Legenda

errori grafici

Documento: **Piano delle Regole**

Localizzazione: **via cà Bianca, via degli Osti, Corso XX Settembre**

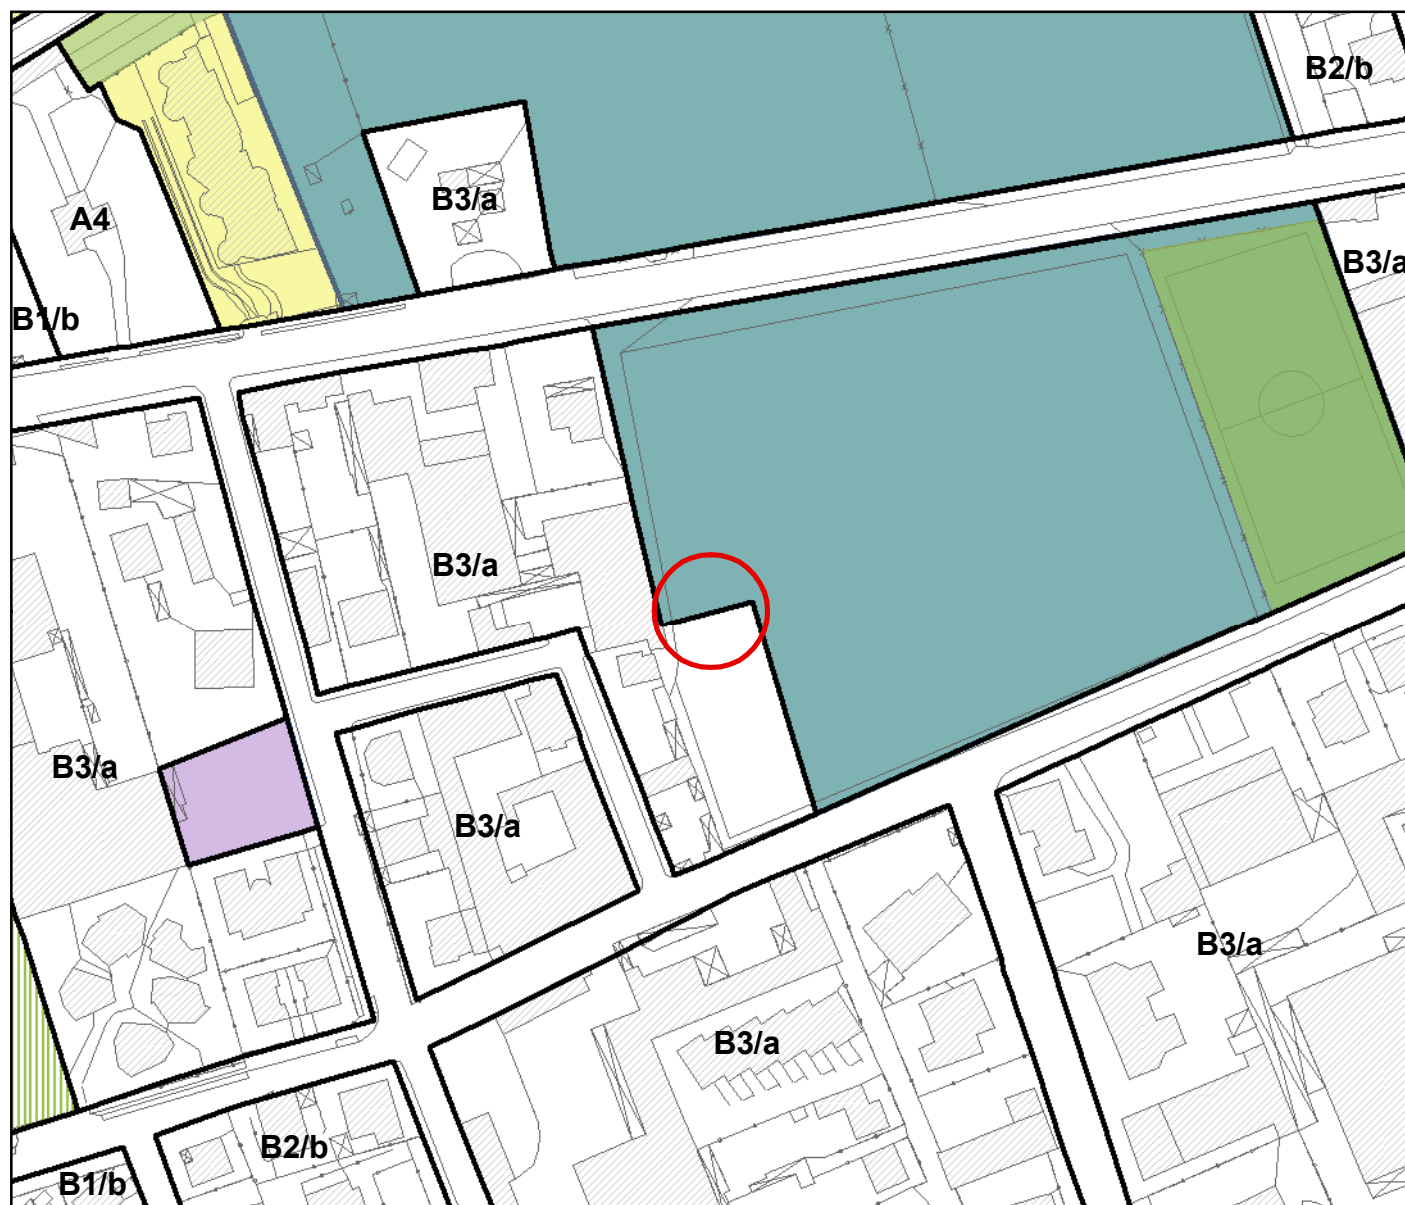
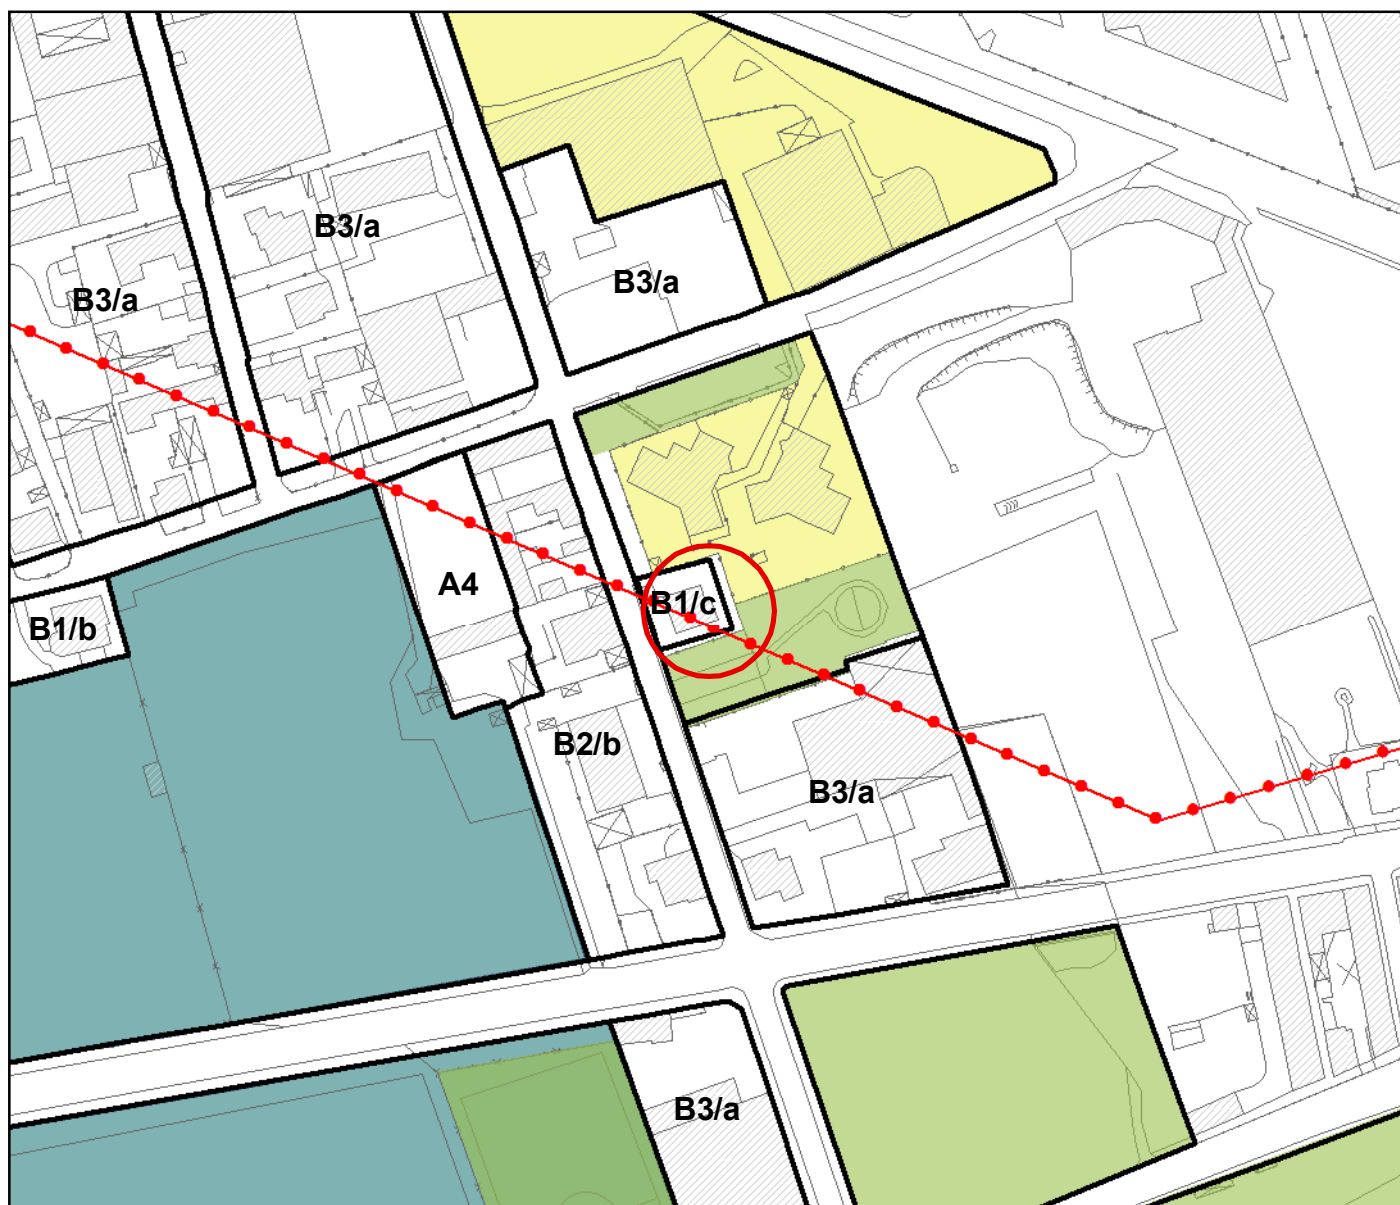
errato allineamento tra perimetro dell'area di trasformazione e sottozona B3/a

Allineare sottozona B3/a all'area di trasformazione e allo stato di fatto

Localizzazione: **via Grosseto, 10**

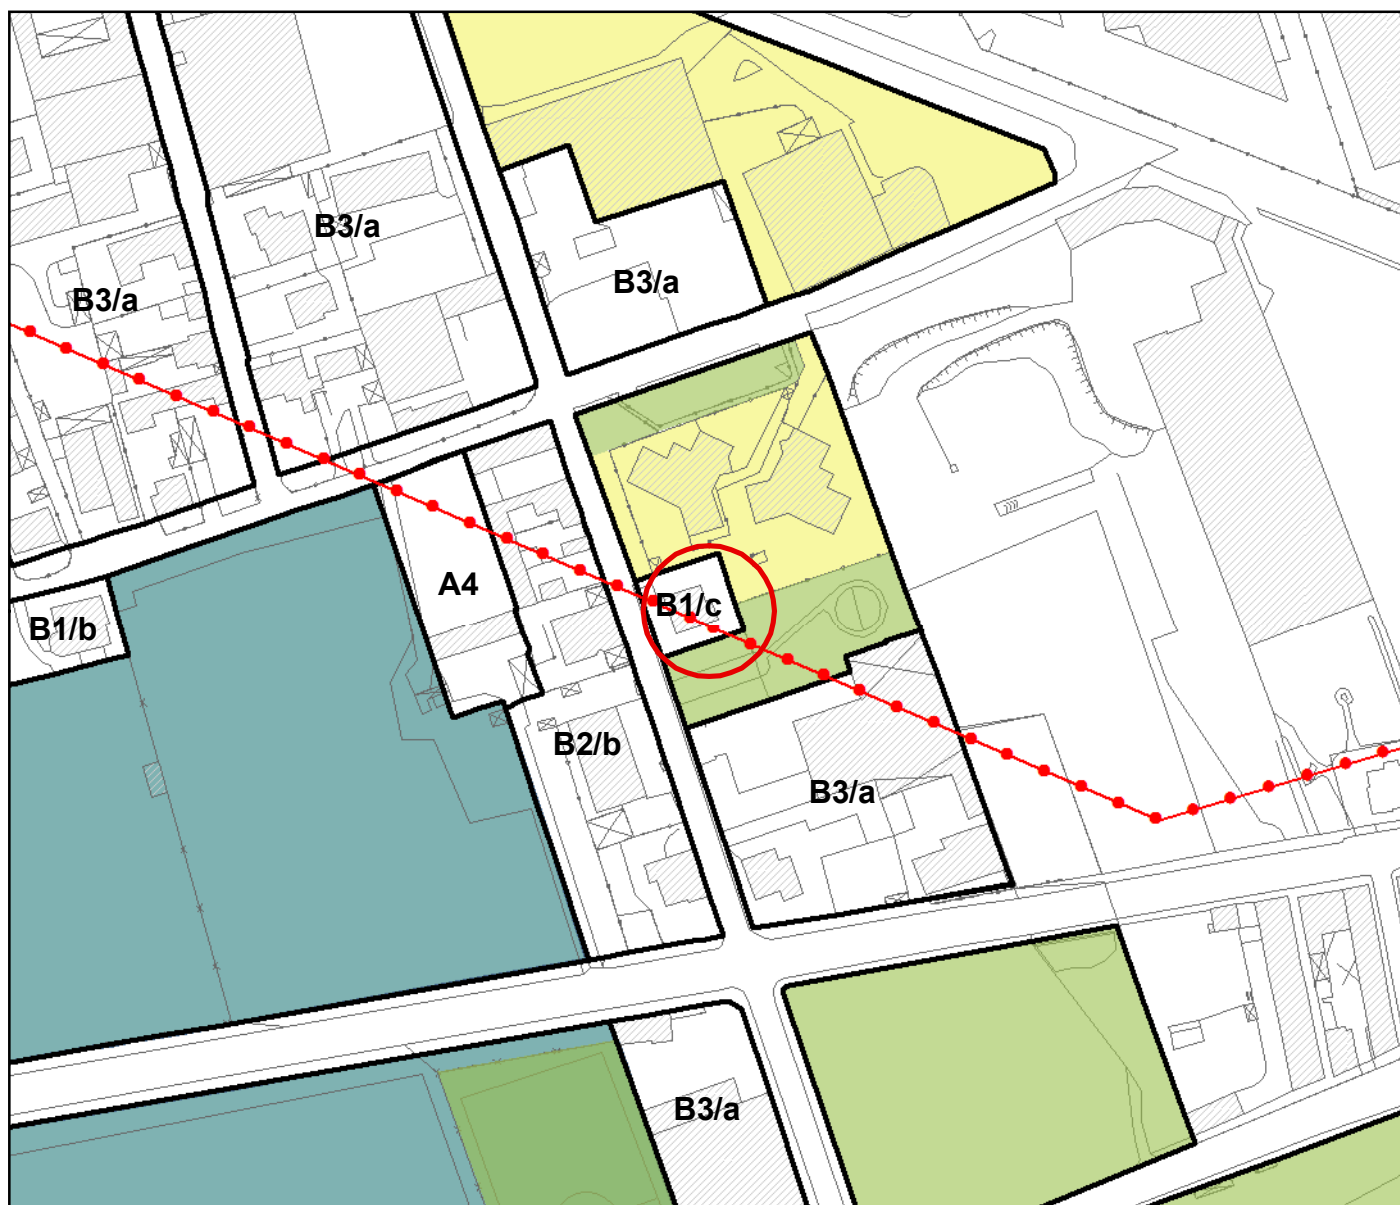
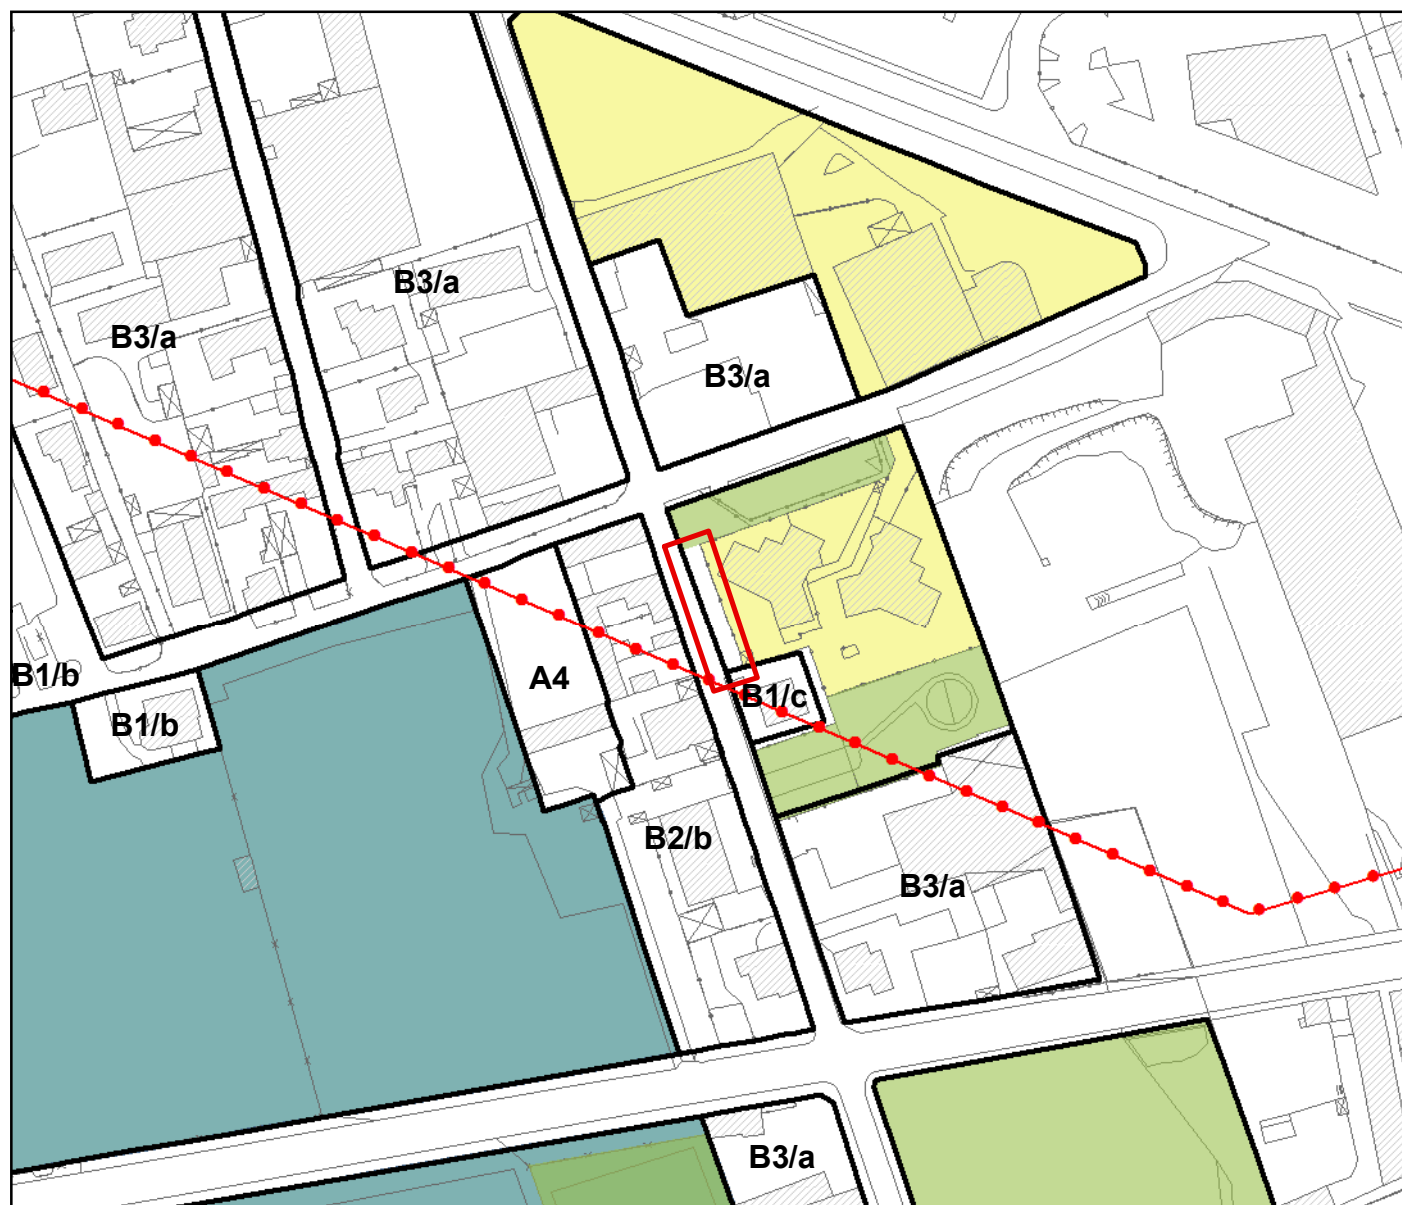
non corretta delimitazione della sottozona B1/c

Allineare sottozona B1/c a stato di fatto, estenderla fino al piano attuativo attuato e al servizio esistente

Localizzazione: **via Grosseto, 10**

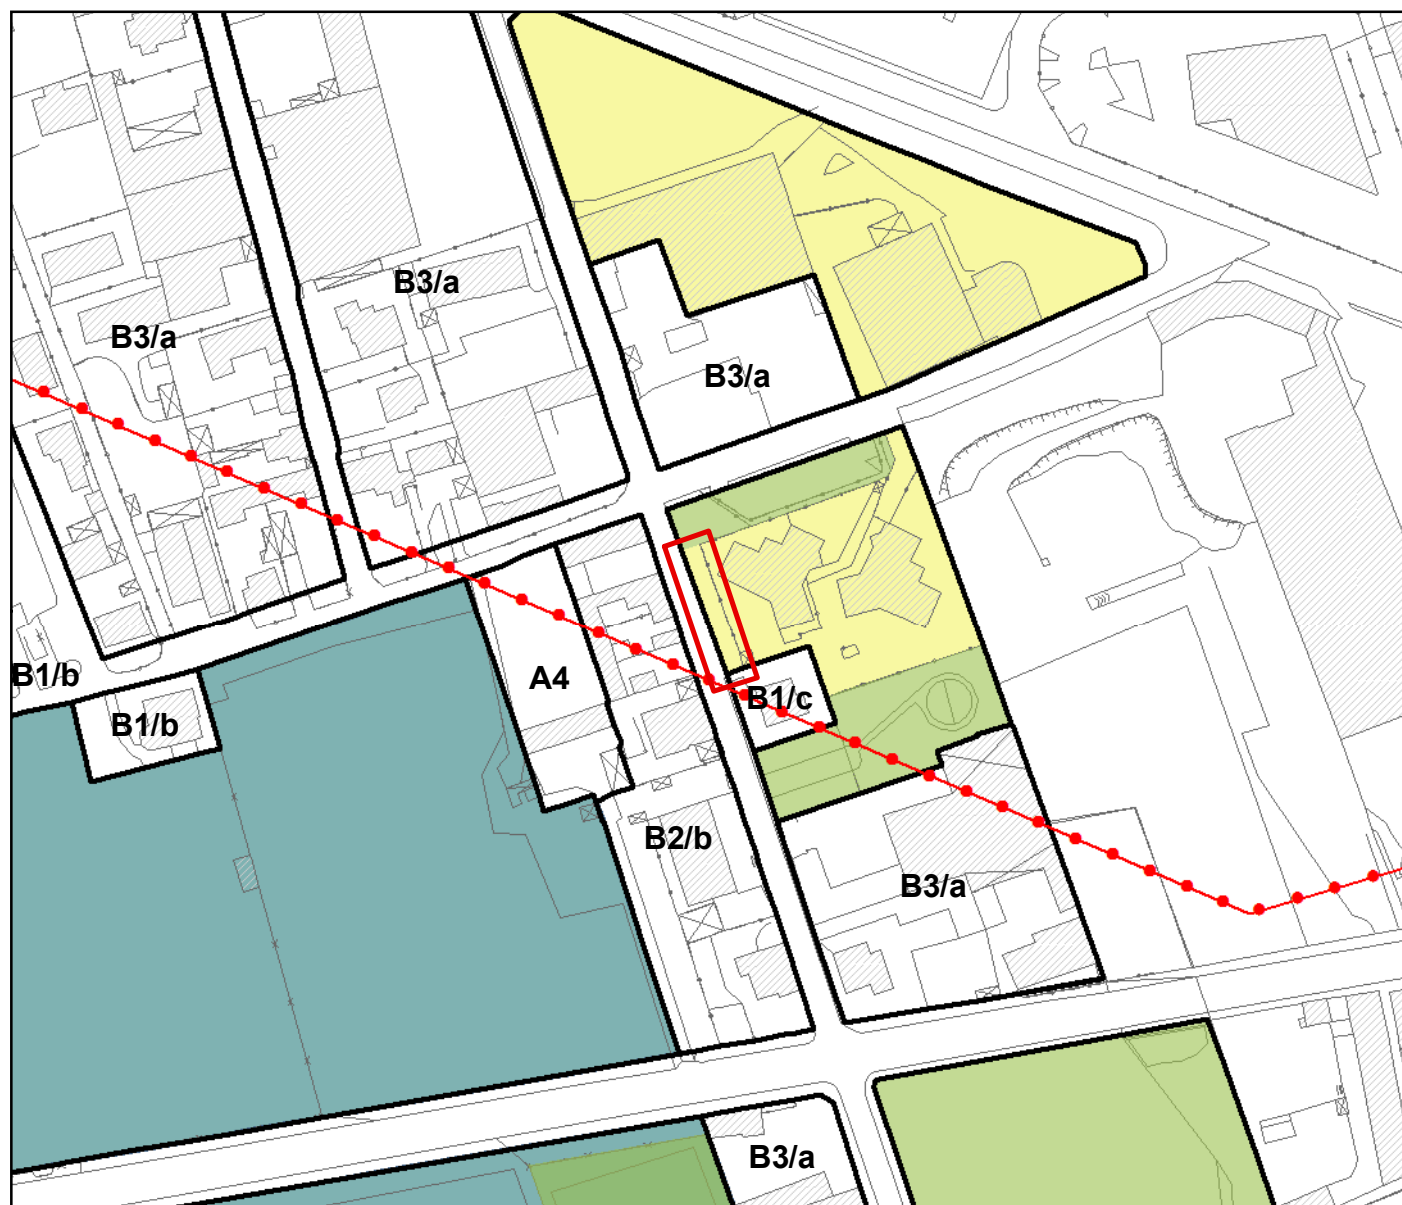
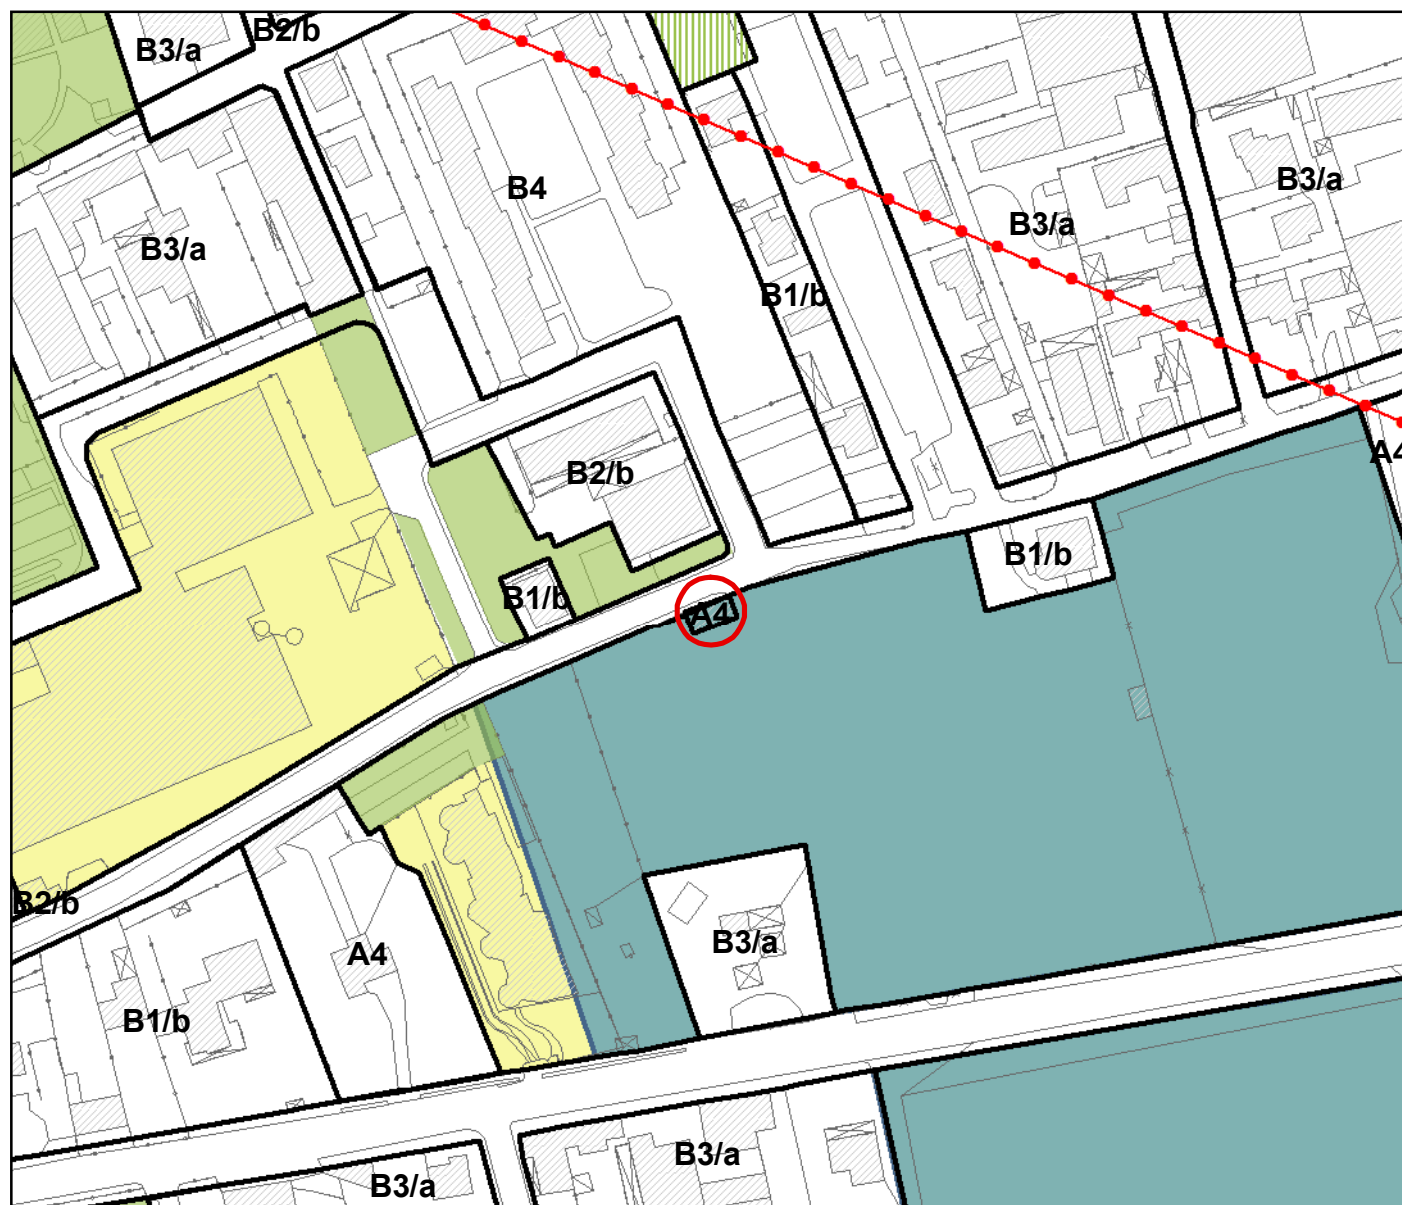
area non azzonata tra piano attuato e linea stradale

Estendere Piano attuativo attuato fino a limite stradale ed allineare a stato di fatto
